改善箇所説明図

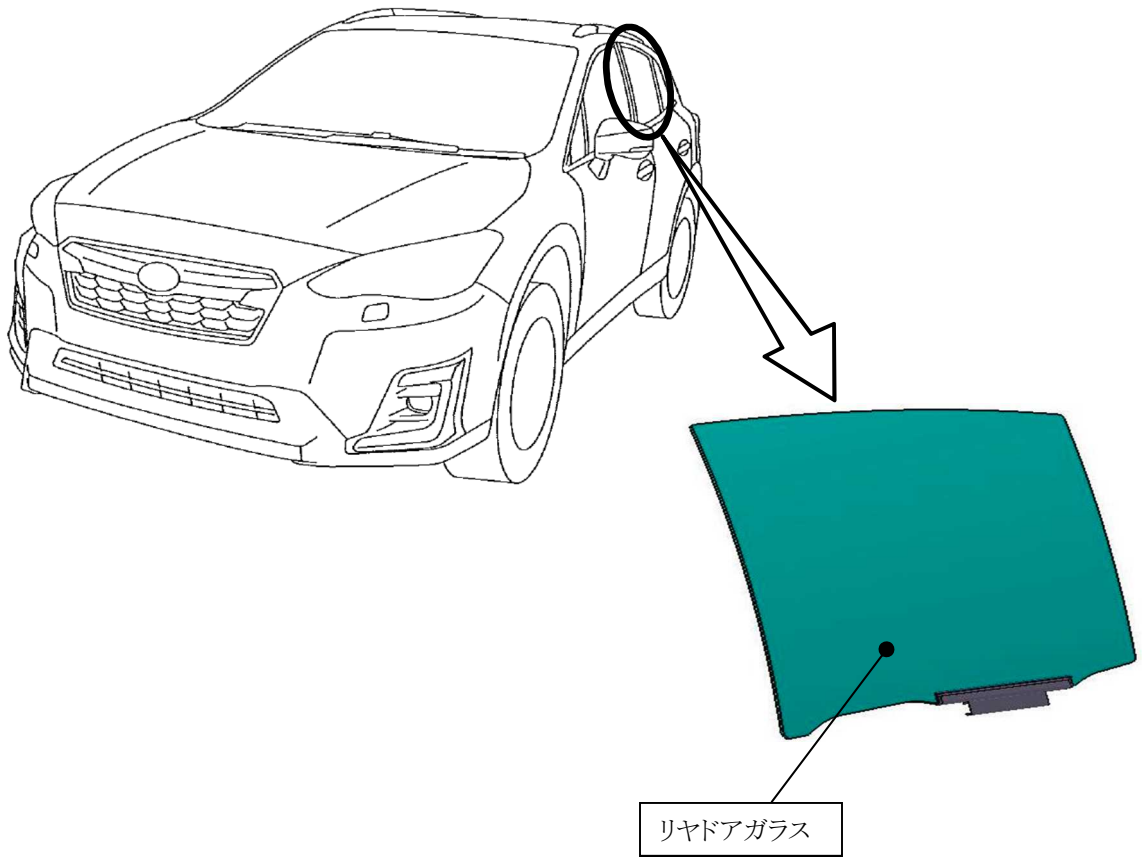
基準不適合発生箇所

左側リヤドアガラスにおいて、強化ガラス生産時の冷却工程が不適切なため、ガラス成形後の冷却不足により適切に強化処理がされなかったものがある。そのため、保安基準第29条で規定された強化ガラスの破砕試験に適合しないおそれがある。

改善内容

全車両、左側リヤドアガラスを良品に交換する。

識別

左リヤドアチェッカー取付けボルト頭に黄色ペイントを塗布する。
